VYSVĚTLENÍ ZADÁVACÍ DOKUMENTACE č. 1

MODERNIZACE ŠKOLNÍ KUCHYNĚ A JÍDELNY SPŠE PLZEŇ - STAVBA

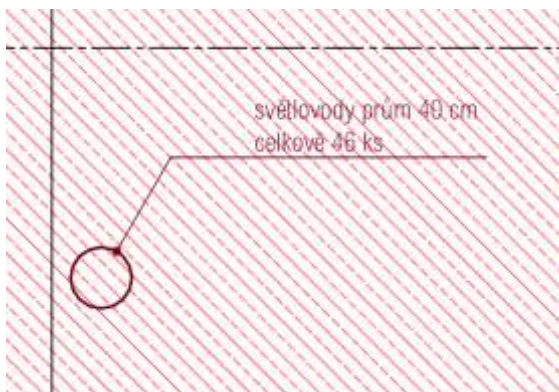
1. Prosíme o doplnění bližší specifikace k položkám svítidel.

70	M	34814453R	svítidlo - závěsný tubus, stmívatelné, 1650 lm	kus	118,000		0,00
71	M	34814454R	svítidlo - závěsný tubus, stmívatelné, 3450 lm	kus	6,000		0,00

Odpověď: Viz doplnění výpočet osvětlení posluchárna-jidelna.pdf, vyzorkováno v rámci D.1.1.29. Svítidla by měla být válcová zavěšená na kabelu. Velikost: válec prům. cca 12 cm, délky cca 80 cm; délka závěsu cca 2,5 m. Obě varianty by měli mít stejný vzhled, pouze vyšší či nižší výkon.

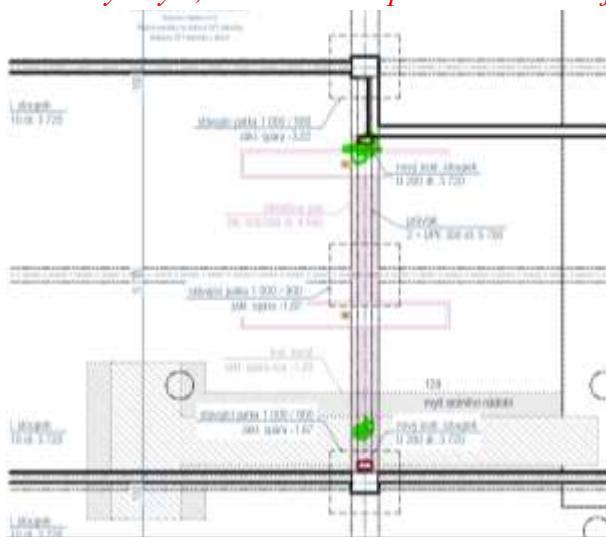
3. Pro ocenění mikropilot potřebujeme znát jejich umístění. Vzhledem k tomu, že výkres mikropilot není uveden, není možné kontrolovat umístění ani počty mikropilot. Proto prosíme o doplnění výkresu se zakreslením jednotlivých mikropilot nebo alespoň o uvedení, ve kterých osách je uvažováno s mikropilotami, v tomto případě uveďte, prosím, i počet mikropilot na jednotlivých osách.

Odpověď: mikropiloty jsou dostatečně popsány ve stati statika D.12-2 SV. Z tohoto dokumentu vychází, že mikropiloty budou na každý doplňovaný základový práh celkem 2 a budou umístěny vdy 0,85m od konce prahu směrem k jeho středu.

Tzn., že celkově 18 ks mikropilot; odhadovaná délka = 4 + 3 m (volná délka + kořen mikrop.).

... Dojde k opravě VV
